No.	高浜1-IASCC-6	事象：IASCC								
質 問	(別冊-7-22頁) 炉内構造物のうち炉心支持構造物（炉心そう及び下部炉心板を除く）の使用材料名（JIS等規格による種別）を提示すること。									
回 答	<p>炉心支持構造物（炉心そう及び下部炉心板を除く）の使用材料名を下表に示します。</p>

No.	高浜1-IASCC-10	事象：IASCC
質 問	<p>(別冊-7-40頁) 炉内構造物の各部位に対する予防保全等について、応力腐食割れ発生の抑制に対する考慮（【事例規格】発電用原子力設備における「応力腐食割れ発生の抑制に対する考慮」（NC-CC-002））に対応した内容を提示すること。</p>	
回 答	<p>炉内構造物の各部位にはオーステナイト系ステンレス鋼とニッケル基合金（X750）を採用しており、【事例規格】発電用原子力設備における「応力腐食割れ発生の抑制に対する考慮」（NC-CC-002）によると、応力腐食割れ（SCC）発生因子である「材料」「応力」「環境」を改善することでSCC発生を抑制する対応が示されています。</p> <p>ニッケル基合金（X750）については、PWR水質環境の高応力下でSCC発生の可能性があるが、SCC発生の可能性を低下させるためには固有の熱処理と応力の管理の組み合わせが有効であることが事例規格で示されています。これに対し、炉内構造物のニッケル基合金（X750）使用部位である、支持ピンおよびたわみピンについては、新熱処理材の採用と応力低減化構造のピンに取替を行い、応力低減対策を実施していることから、SCC発生の可能性は小さいと考えています。</p> <p>オーステナイト系ステンレス鋼については、溶存酸素濃度が低く管理されているPWR水質環境ではSCCは発生し難いことが事例規格で示されています。高浜1号炉においては、1次冷却材の水質を溶存酸素5ppb以下に管理していることからSCC発生の可能性は小さいと考えています。</p> <p>また、オーステナイト系ステンレス鋼で高い中性子照射量を受ける部位については、「材料」が変化することで照射誘起型応力腐食割れ（IASCC）が生じる可能性があると考えられています。</p> <p>このIASCCに対し、「材料（中性子照射による材料の変化）」「応力」「環境（温度）」の3因子で炉内構造物のうち最も厳しい部位を抽出した結果、最も厳しい部位はバッフルフォーマボルトとなります。バッフルフォーマボルトのIASCCに対しては、高浜1号炉では以下の応力低減への配慮を実施しています。</p> <ul style="list-style-type: none"> ・首下の応力集中を低減するための首下形状の変更 ・耐力に対する発生応力の比を低減するため、機械的強度に優れる

図 3-1 計算モデル (はりモデル要素分割)

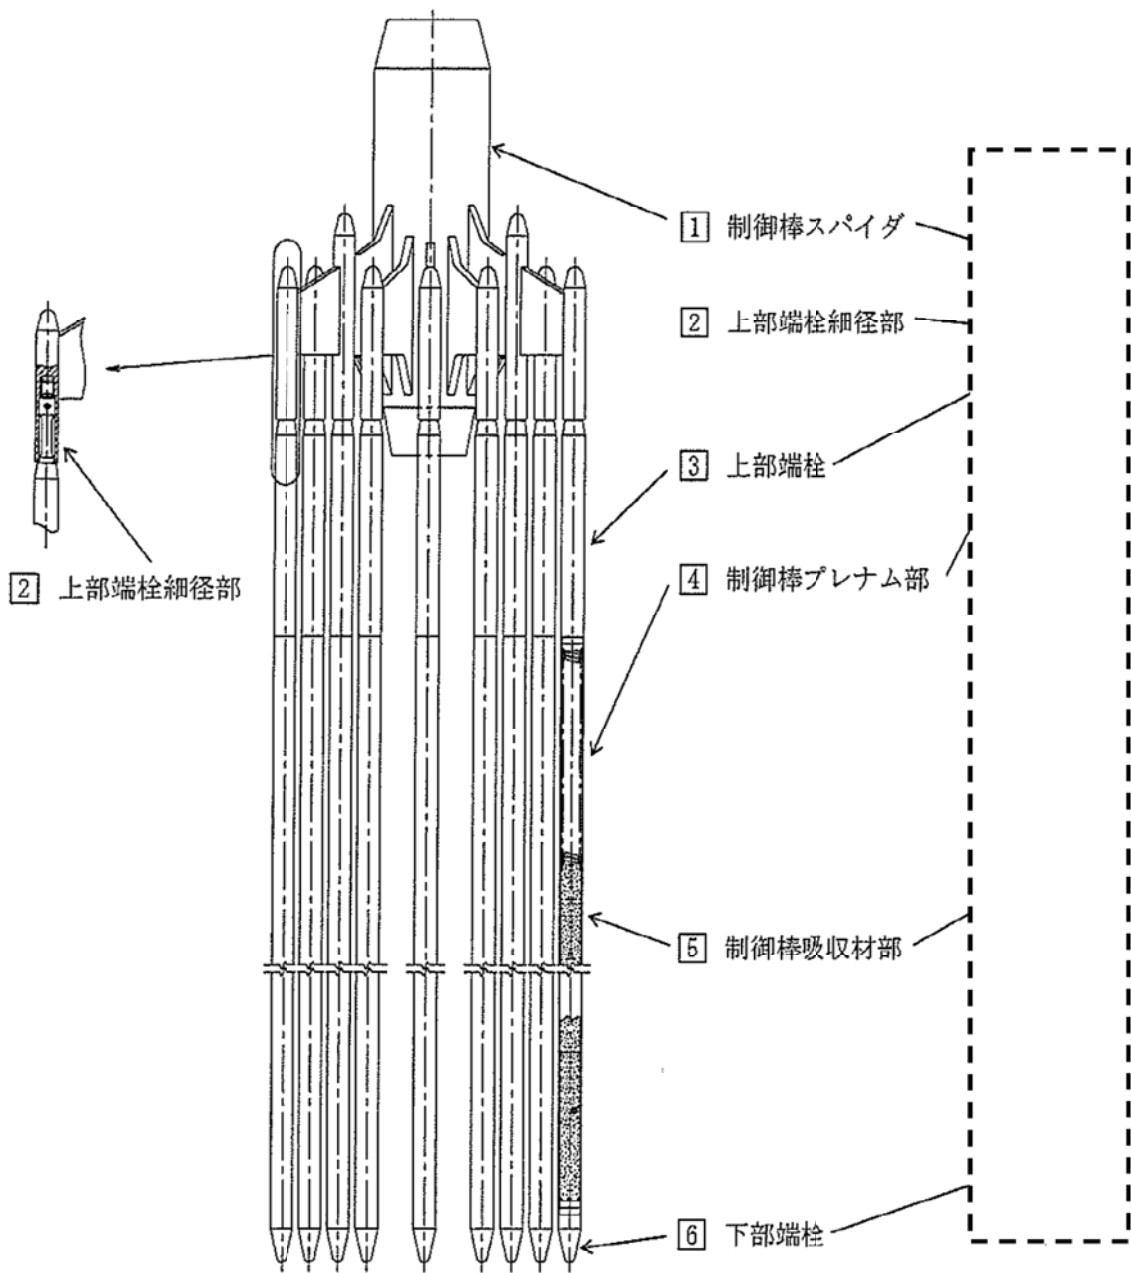
No.	高浜 1 - 耐震 - 1 9	事象：耐震
質問	<p>(3. 14. 49, 50 頁)</p> <p>制御棒被覆管の摩耗に対する評価の具体的内容（評価仕様、解析モデル、入力条件（変位、加速度、抗力）、評価結果を含む）を提示すること。</p>	
回答	<p>制御棒被覆管の摩耗に対する具体的評価内容（応力評価）について、添付- 1 に示します。</p> <p>また、制御棒被覆管の摩耗に対する具体的評価内容（挿入時間の評価）について、添付- 2 に示します。</p> <p>なお、本評価については、別紙のとおり、工認に合せた評価手法を反映し再評価を行うこととしています。</p>

制御棒クラスタの耐震解析モデルを図 3-1 に、また、各挿入状態におけるこのはりモデルの支持点位置、荷重及び変位を入力する位置を図 3-2 に示す。入力条件として、等分布荷重（制御棒クラスタ案内管加速度）又は、強制変位（燃料集合体変位）を与えて計算により求める。
